Ville de CHANCELADE

Plan Local d'urbanisme

Révision simplifiée n°1
Dossier approuvé

1 - Rapport de présentation

Modification du "Plan de synthèse des grandes orientations du territoire" du PADD

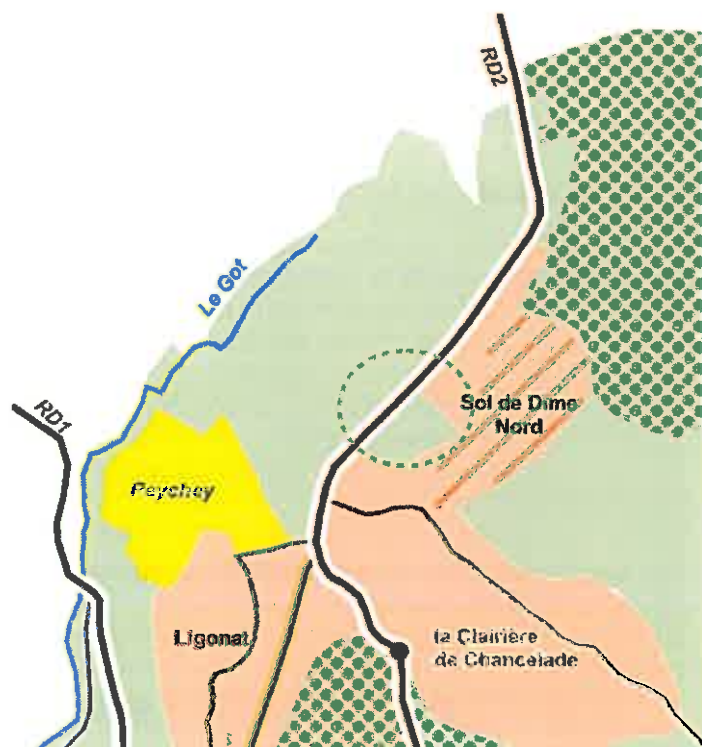
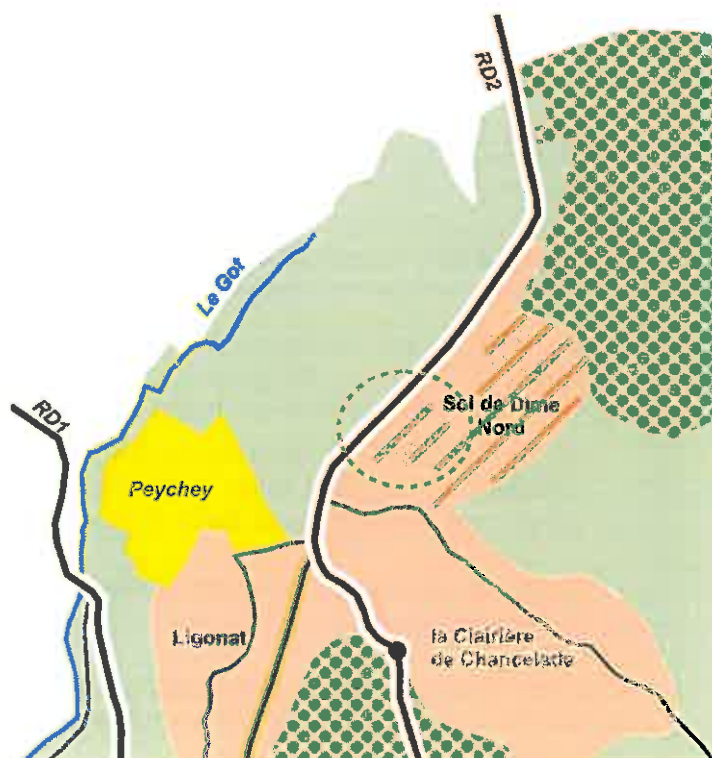
- Sur ce plan, la parcelle n°AM354 concernée par la révision simplifiée est clairement identifiée en tant "*qu'espace naturel à maintenir*" (cf. extrait page suivante).

Le reclassement de la parcelle en zone d'urbanisation future (AU2a) nécessite donc un ajustement de ce document graphique, afin de maintenir la cohérence entre les orientations du PADD et les traductions réglementaires du PLU.

Par conséquent, le changement intégré au PADD consiste à remplacer graphiquement la vocation "d'espace naturel à maintenir" par une vocation de "site de développement urbain", telle qu'elle existe déjà sur le site limitrophe de Sol de Dime.

Modification du Plan de zonage du PLU

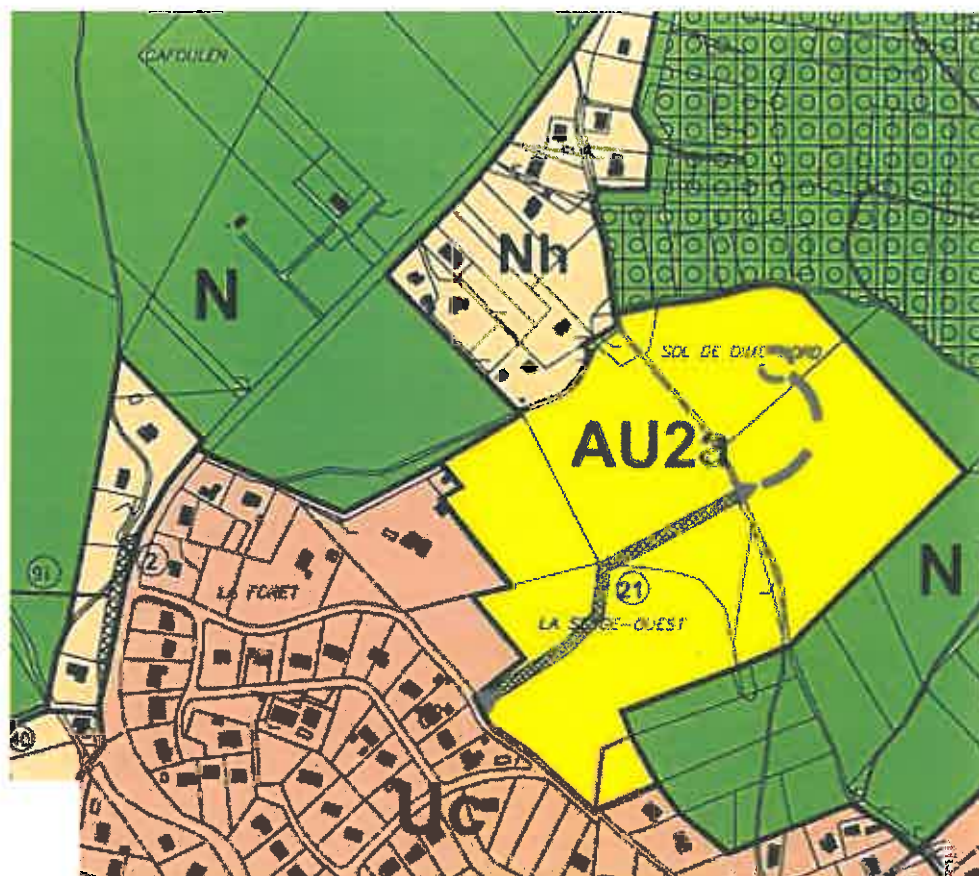
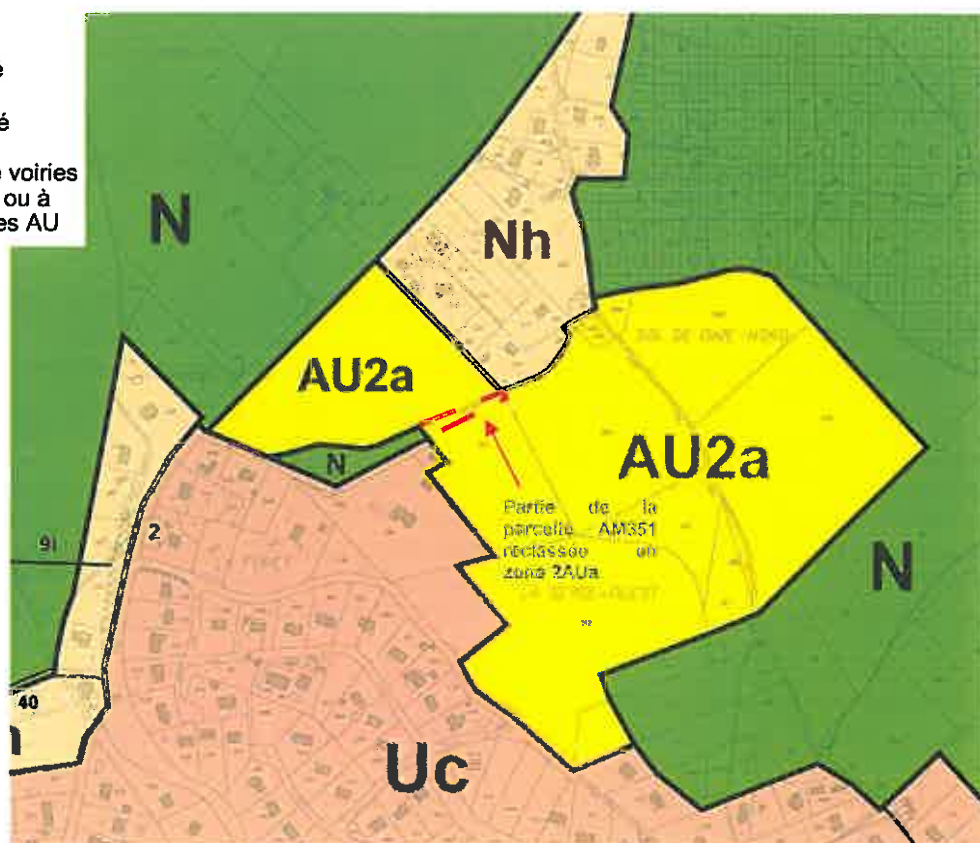
3.3. Modification du document graphique - plan de zonage (pièce n°4 du PLU)

Les ajustements apportés au plan de zonage du PLU sont les suivantes :

Extrait du plan de zonage du PLU – Avant modification du PLU

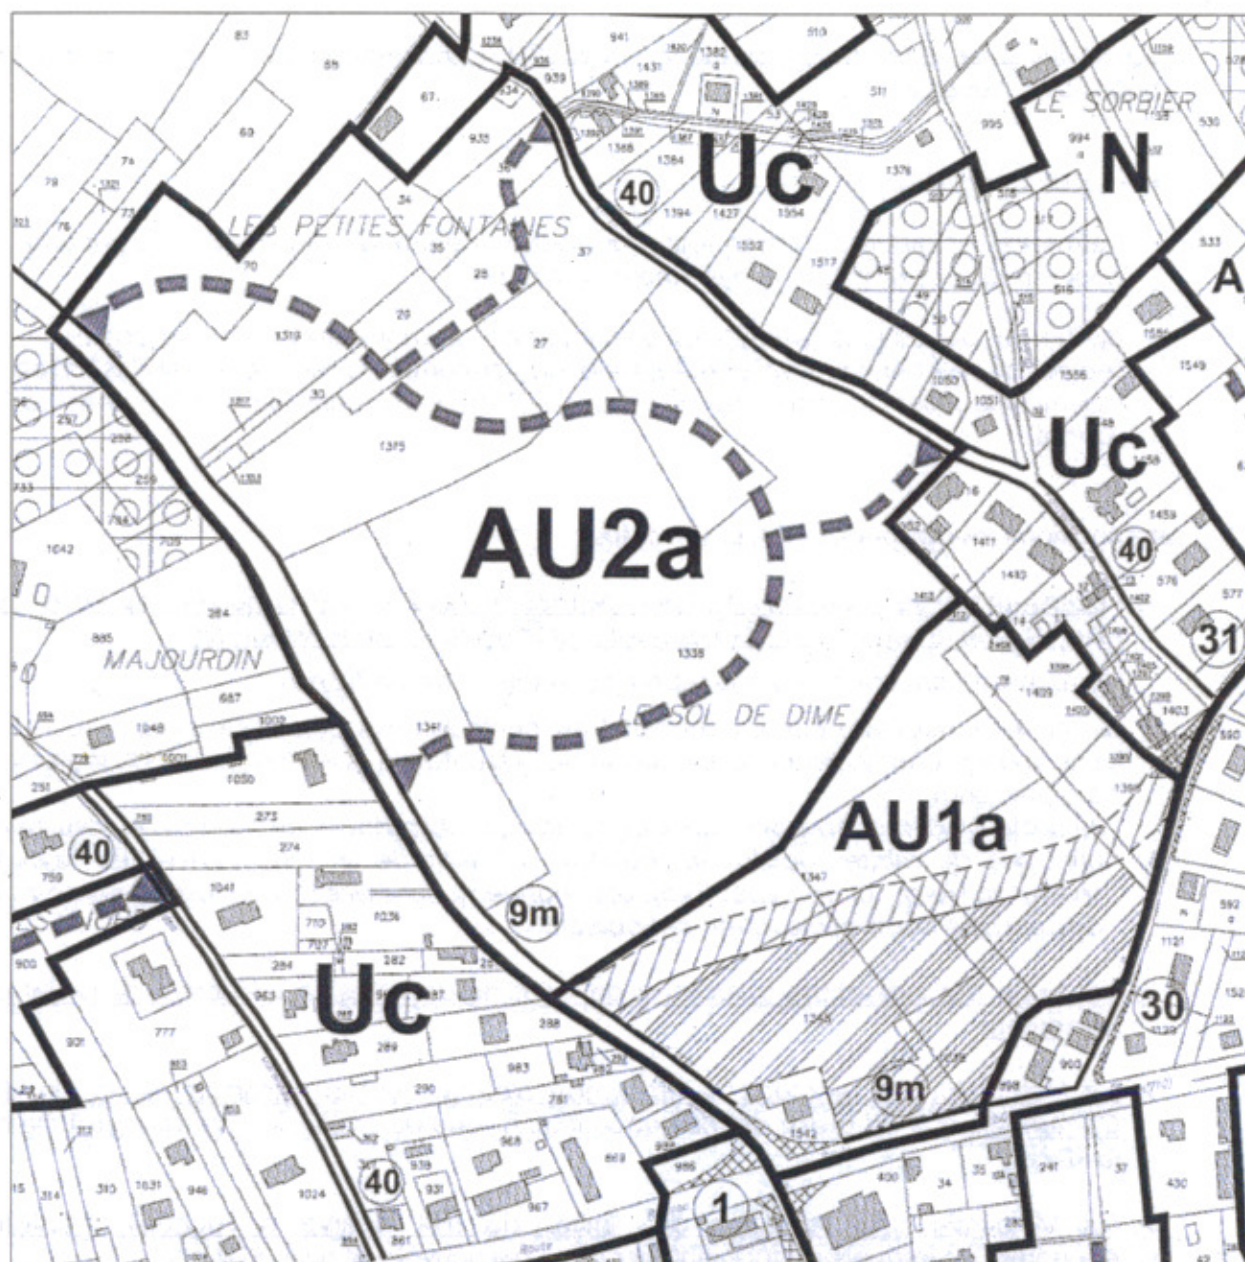
- Reclassement des parcelles AE 1341, AE1338 et AE22 en AU1a au lieu de AU2a, par extension de la zone AU1a déjà existante sur le secteur sud de Majourdin.

Ce reclassement concerne une superficie totale d'environ 7,2 ha.

**Schéma des Orientations d'aménagement pour les secteurs "Chercuzac Est – Les Chabrats"
avant modification simplifiée**

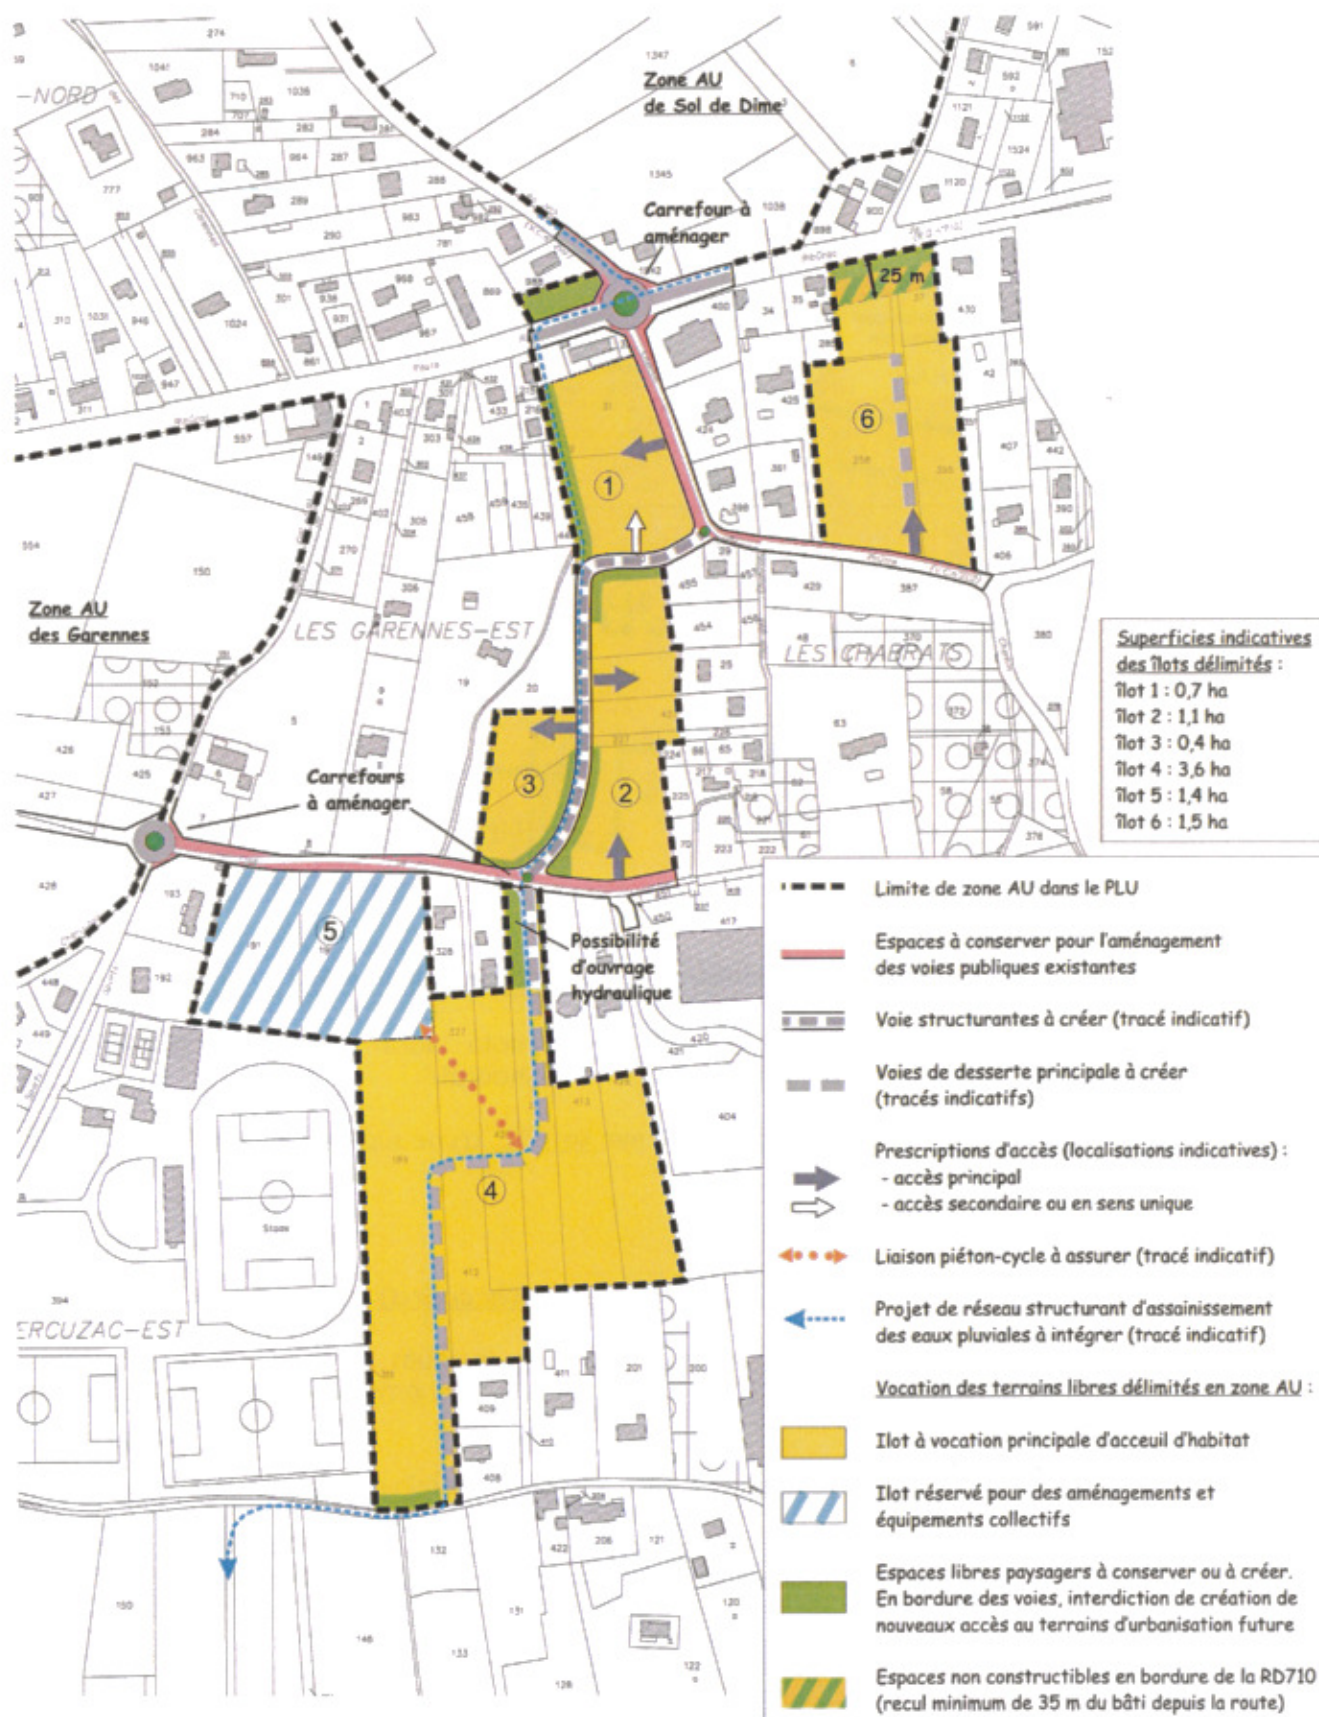
Ces dispositions ne permettent pas la réalisation de ce projet et sont à modifier :

- du fait de la destination uniquement économique de l'opération envisagée,
- et du fait que l'ilot de terrains concerné sera entièrement occupé par cette unique implantation, sans redivision en lots.

Extrait du plan de zonage modifié

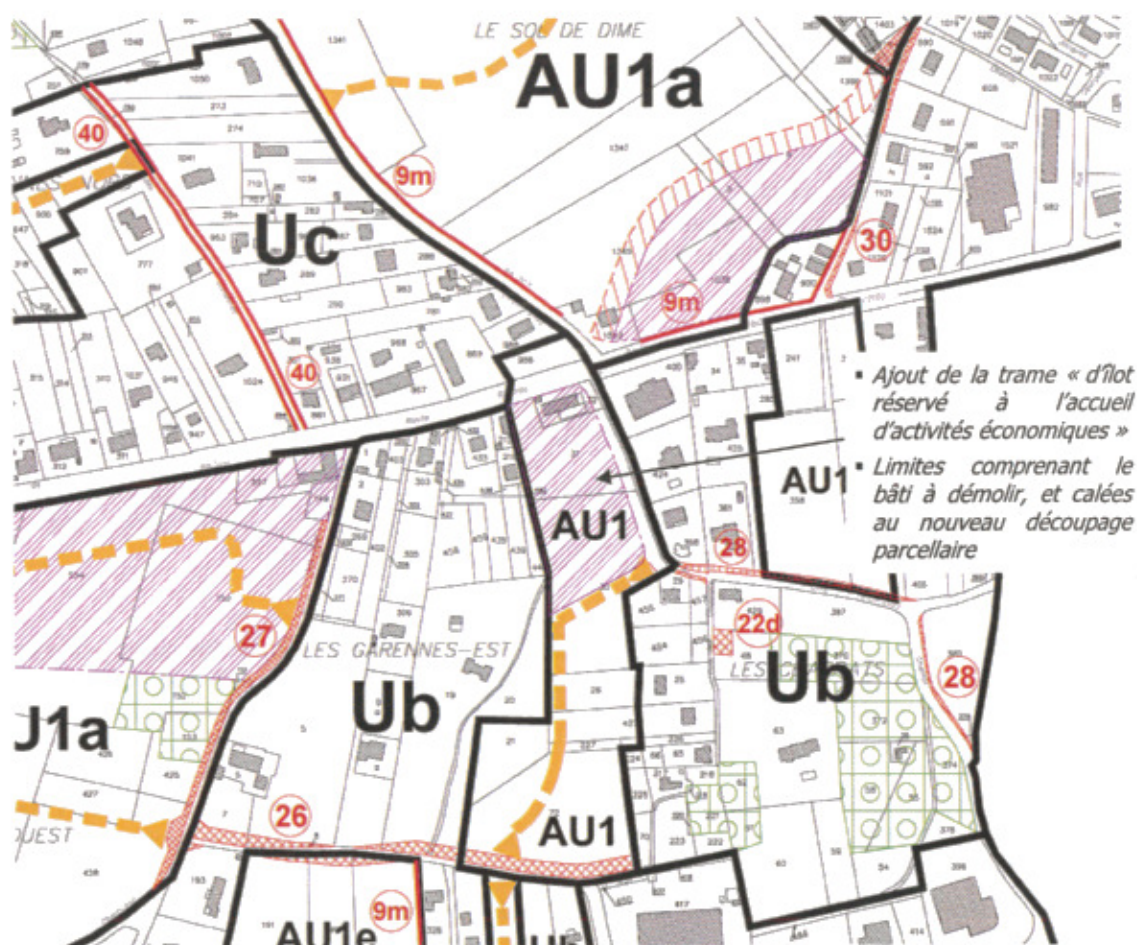
☐ Modifications conjointes apportées au Plan de zonage (pièce n°4) et au Schéma d'orientations d'aménagement (pièce n°5)

- Redéfinition de l'îlot de terrains concerné aux Chabrats (parcelles AT553, 556, 545) comme "îlot réservé pour l'accueil d'activités économiques" au lieu "d'îlot à vocation principale d'habitat" tel qu'indiqué au schéma d'orientations d'aménagement.
Cet îlot intègre la parcelle bâtie AT 545 située en bordure de la RD710 (en limite du nouveau giratoire) sur laquelle la démolition de la construction est prévue.
- Recalage des limites de cet îlot en cohérence avec le nouveau découpage parcellaire (cf. plan page suivante), d'une part côté Est en limite du chemin du Prêtre (prise en compte des acquisitions communales pour l'élargissement de la voie), et d'autre part côté Sud en limite de la voie à créer.
